## 先進医療審査の事前照会事項(真田構成員)に対する回答 1

先進医療技術名：バージャー病に対する自家骨髄単核球細胞を用いた下肢血管再生治療

所属・氏名：京都府立医科大学附属病院循環器内科部長 的場聖明

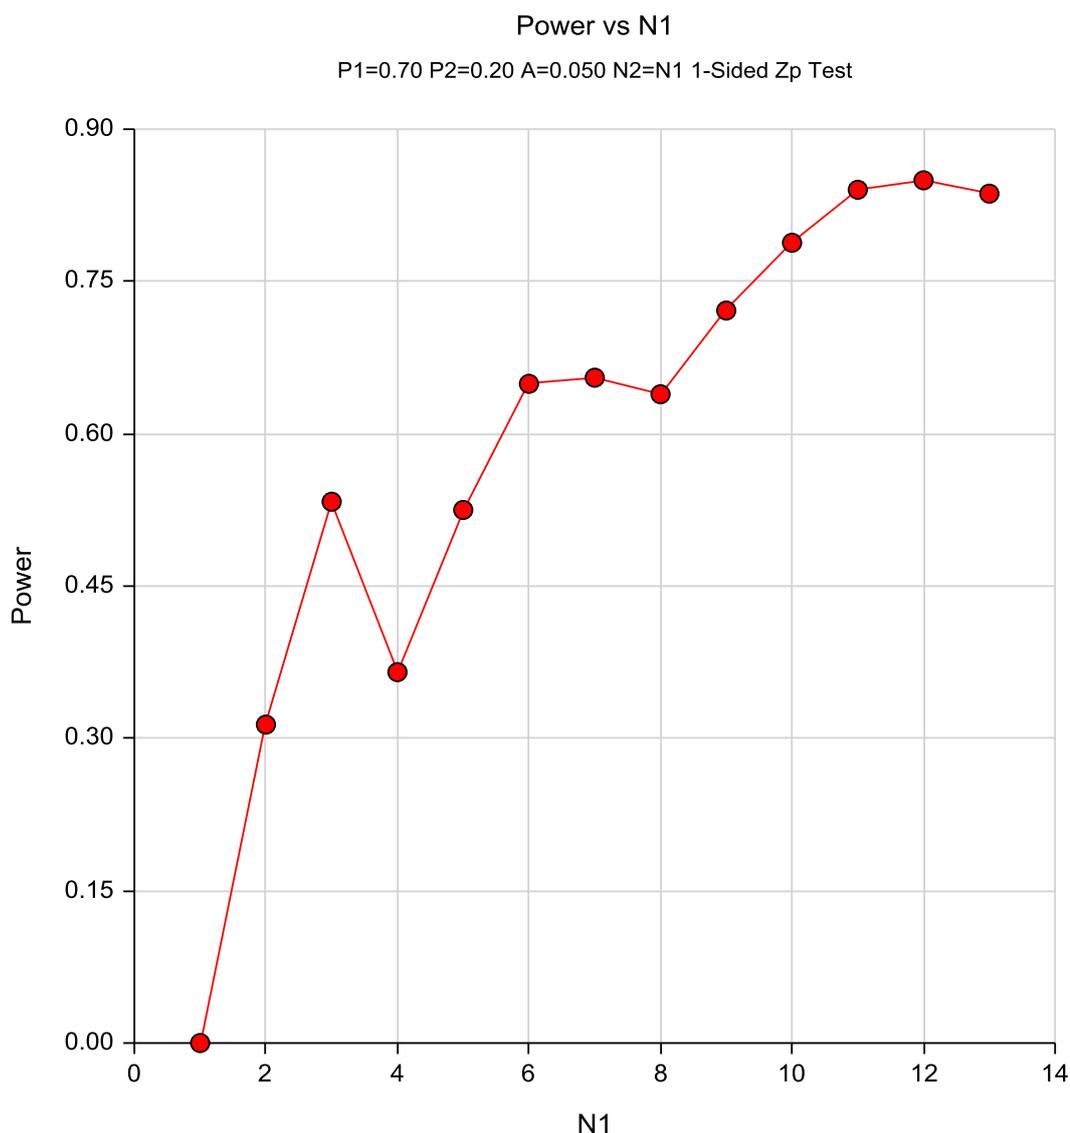
よって、現状から SPP=20mmHg 以上とそれ未満の層別で、おのこの何例あれば本研究の目的を達成できるのかを予め算出頂き、そのうえで、現在の設定である全群（13 例対 13 例）での解析が層別の解析に比べて検出力に大差なく、それで上記の懸念なく十分に評価に耐えうるという見通しをお示し下さい。

サブグループ解析を行う予定はございませんでしたが、結果の一貫性を確認するために、サブグループ解析を行うことを追加します。予めプロトコルでサブグループを規定しますので、後付の解析ではなく、事前に定めた解析項目とします。

以下は縦軸に検出力、横軸にサブグループでの片群の人数を示したグラフです。想定する治療効果の下で、片群 5 例以上あれば、検出力は 50%以上となることが確認できますので、仰せのような評価に耐えうるかもしれないという見解です。

(図1)

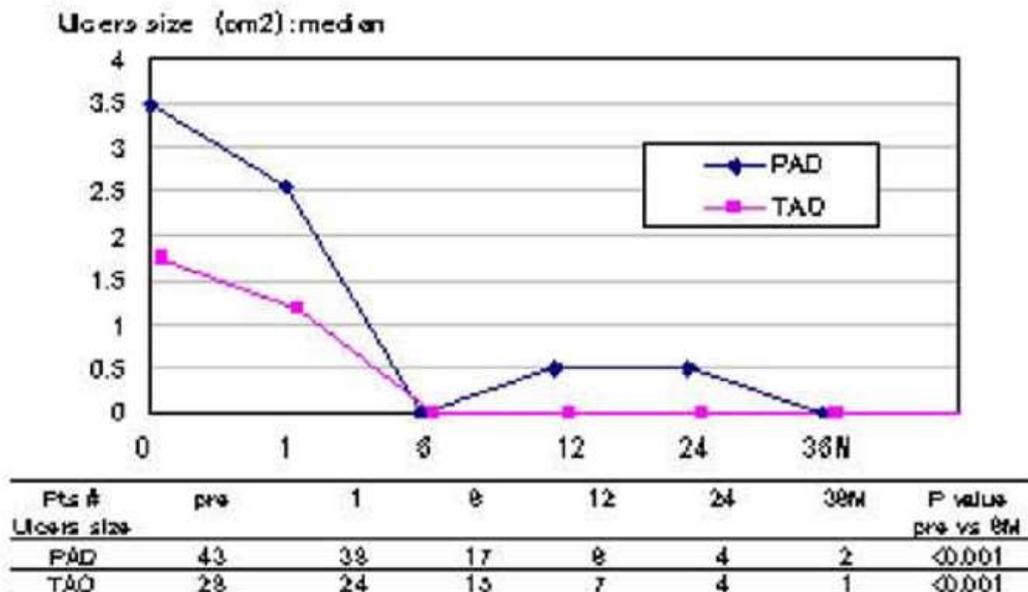
については最終的にそのようにご判断されるに至った合理的な理由をお示し下さい。

ご指摘頂きましたWIFI分類は、ご存知のようにアメリカ血管外科学会(SVS)により提唱されたものですが、まだ循環器領域では十分な検証がなされていない分類方法です。また潰瘍(Ulcer size)縮小の変化を観察するには、本試験の観察期間である3ヵ月間では不十分と考えます。下段の図1に示しております通り、バージャー病(TAO)においては、潰瘍の縮小が顕著に表れるのは半年程度経過してからであります。長期間の観察は標準治療群ではリスクが高く、観察期間の延長は被験者の安全性を確保する上で非倫理的であると考えています。

（図 1）

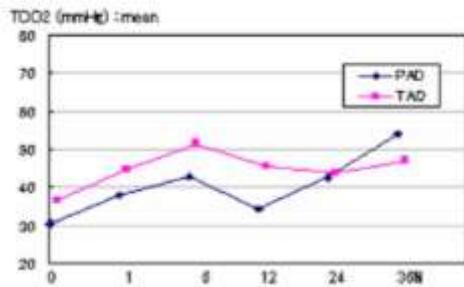
4. 主要評価項目に関する説明がほとんどありません。①SPP を用いる理由、② 30mgHg をカットオフ値にする理由、③観察期間として 3 ヶ月を設置する理由（3 ヶ月以内に 30mgHg 以上となっても、たとえば、6 ヶ月後に 30mgHg 未滿となるような事態はないのか、より長期の観察は必要ないのでしょうか？という質問です）、④SPP 測定は第三者がされるのか、されない場合の評価の客観性の担保、についてそれぞれプロトコール内にご記載ください。

③ 参考文献⑤の THE LANCET・Vol 360・August 10, 2002 より、数カ月以内に再生治療群は SPP 値の有意な改善が期待できると考えます（詳細は事前照会 4.6 に対する回答欄に記載）。また本研究の対象疾患が切断や感染のリスクがある重症虚血肢を対象としており、標準治療群に割付された群に関しては長期の観察期間を設定することはリスクが高いと判断致しました。御指摘頂いた質問（3 ヶ月以内に 30mgHg 以上となっても、たとえば、6 ヶ月後に 30mgHg 未満となるような事態はないのか、より長期の観察は必要ないのでしょうか？という質問）については、同論文において有効性項目である TcpO<sub>2</sub> 値の 24 週の追跡経過を示しておりますが、4 週から 24 週の TcpO<sub>2</sub> 値に有意な低下は認めておりません。また参考文献⑧の American Heart Journal November 2008（図 1）においても、血管再生治療後の 36 カ月の TcpO<sub>2</sub> の推移を報告しておりますが、有意な低下は認めておりません。以上より長期の観察はより意味を持つものと推察致しますが、長期のアウトカムを示した非ランダム化試験にて血管再生治療後の TcpO<sub>2</sub> 値の推移は数多く報告されており、また血管再生治療の最終目標は早期の損傷治癒と大切断の回避であり、安定した慢性期の観察は本研究においては必要ないと考えます。また、標準治療群も観察期間終了後に同様の血管再生治療を提供する予定となっておりますので、本研究では両群での比較評価は難しいと考えます。

(図 1)

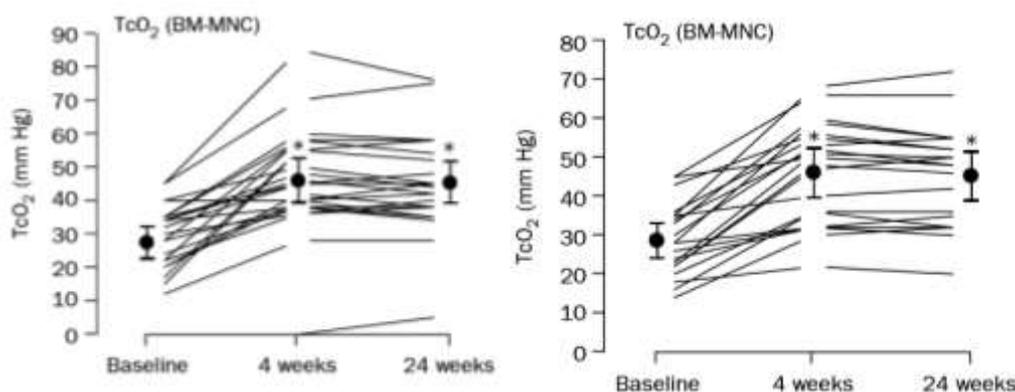
6. コントロールアーム(標準治療による経過観察群)にはどのような「治療介入」がなされるのでしょうか? また、サンプルサイズの計算根拠として、3ヶ月以内の  $SPP \geq 30\text{mmHg}$  の改善割合を、再生治療アーム群 70% vs コントロールアーム 20%と設定していますが、保険収載された標準治療のすべてに耐性ができた症例を対象に、コントロールアームにおける「治療介入」をおこなった場合に、SPP 改善割合として 20%も期待できるのでしょうか? 根拠文献があれば、お示しください。

御指摘誠に有難うございます。骨髄単核球細胞(BM-MNC)による血管再生療法の有効性を報告した論文の一つに、提出書類の参考文献⑤にも添付いたしました THE LANCET · Vol 360 · August 10, 2002 があります。こちらでは、経皮的酸素分圧( $TcpO_2$ (図中では  $TcO_2$  と記載))を用いておりますが、治療前の  $TcpO_2$  値が 30mmHg 以下の症例の 80%以上が、30mmHg 以上へ有意に改善している結果が得られました。(図1は単肢虚血、図2は両側肢虚血に

BM-MNC を移植した結果です。) こちらのヒストリカルデータを参考にし、また SPP 値と  $TcpO_2$  値は相関するという報告をもとに、再生治療群に関しては SPP 値の改善割合を 70%と設定いたしました。
